PROJET D'IMPLANTATION D'UNE CENTRALE PHOTOVOLTAÏQUE

commune de JAU DIGNAC ET LOIRAC

Enquête publique prescrite du 19 janvier 2021 au 19 février 2021, afin de recueillir l'avis du public sur le projet d'implantation d'une centrale photovoltaïque au sol dans la commune de Jau Dignac et Loirac, au lieu-dit «Pontac», déposé par la société PHOTOSOL DEVELOPPEMENT.

Observations de VIVE LA FORET qui est association agréée au titre de l'environnement.

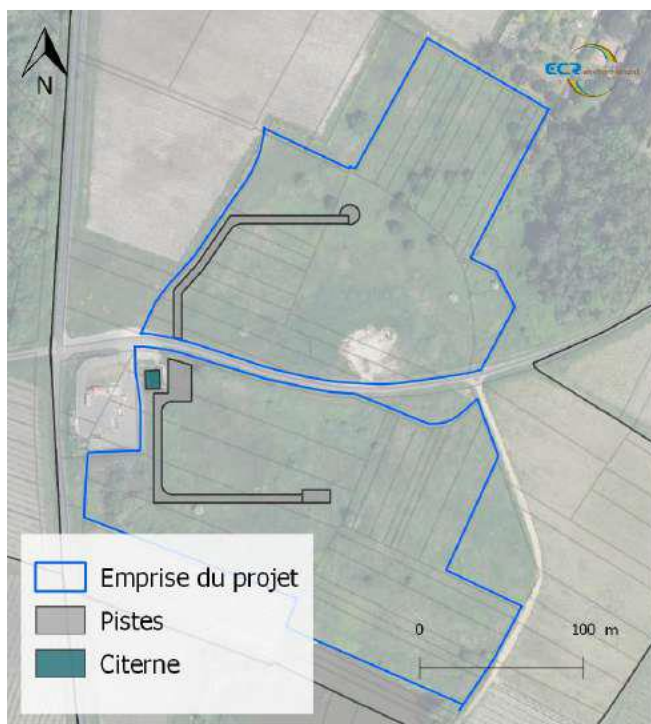
Afin de garantir l'accessibilité au service de secours, une bande de roulement de 5 m de large devra être aménagée de part et d'autre de la clôture. La bande extérieure doit être reliée aux voies d'accès existantes.

L'objectif de la voie périmétrale extérieure au droit de la clôture est de permettre au service de secours d'intervenir dans un premier temps sans avoir à pénétrer dans l'enceinte photovoltaïque, en attendant qu'une personne habilitée électriquement de votre établissement puisse sécuriser l'intervention des pompiers à l'intérieur dans un deuxième temps.

En réalité comme le montre le plan ci-contre, il n'est pas prévu de piste périmétrale de part et d'autre de la clôture, mais un accès au sein de chaque parc photovoltaïque. Ce dispositif est manifestement non conforme.
